VKPC 86450

Technická informace – Únor 2015

RENAULT Espace IV, Vel Satis (3.0 Dci)
Opel/Vauxhall Vectra C/Mk II, Signum (3.0 V6 CDTI)
Saab 9-5 (3.0 TiD)

SKF upravuje materiál těsnění

Doporučení při výměně vodní pumpy

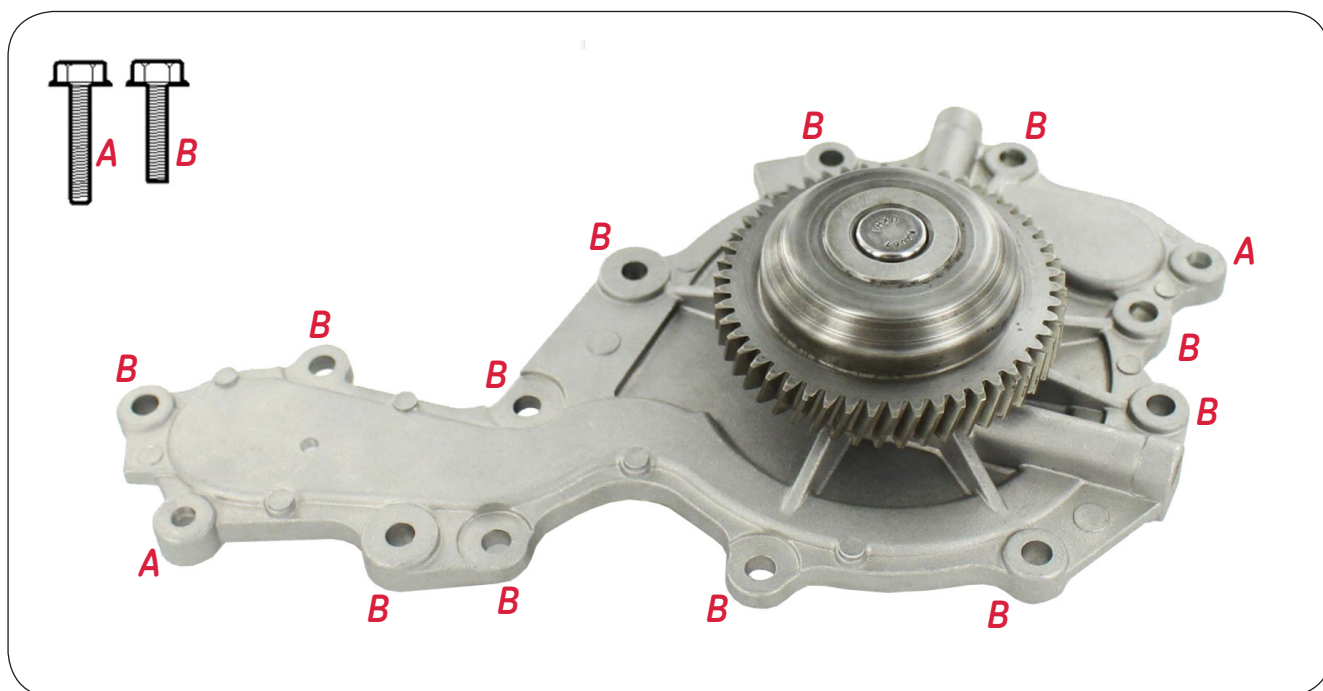
Dávejte pozor abyste během montáže nezaměnili šrouby (A) + (B), protože tím může dojít k úniku chladicí kapaliny do olejové vany. Po zpětném namontování zatěsněného krytu rozvodů není takový únik ani vidět.

Pozor! Dávejte pozor na správnou délku šroubů a jejich umístění včetně správného utahovacího momentu, protože při nedodržení přesného postupu může dojít k úniku chladicí kapaliny.

Utahovací momenty:

A delší šrouby = 11 Nm

B kratší šrouby = 11 Nm
